Protokoll des Ortsbeirates Mueß vom 15.06.2022 – Anfragen an die Stadtverwaltung

1. Der Ortsbeirat bittet um einen kurzfristig zur Verfügung zu stellenden Variantenvergleich mit einer Straßenbreite von 5,50 Metern sowie einer Breite von 6 Metern.

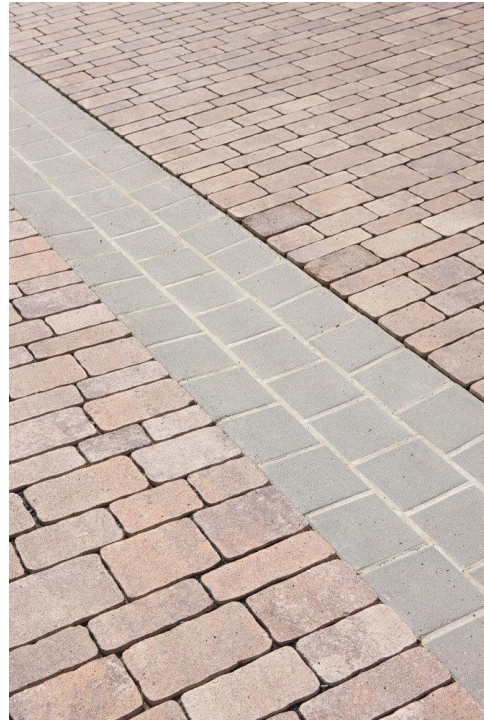
Die korrelierenden Themen Fahrradverkehr und Verkehrsberuhigung wurden in die Planungen einbezogen und berücksichtigt, u.a. sind Fahrbahnverengungen und Aufpflasterungen vorgesehen, die die Geschwindigkeit dämpfen sollen.

Außerdem ist vorgesehen, die Fahrbahnbreite von 6,00 m durchgängig optisch auf 5,40 m bis 5,00 m zu verschmälern, indem beidseitig gepflasterte Gerinnestreifen von je 0,30 m bzw. 0,50 m hergestellt werden. Dies ist mit Rinnenpflastersteinen oder Rinnenplatten möglich (siehe Bilder unten), die je nach Bedarf auf 0,30 – 0,50 m je Straßenseite angelegt werden können. Der Gerinnestreifen ist mit 0,50 m bereits in den Lageplänen enthalten.
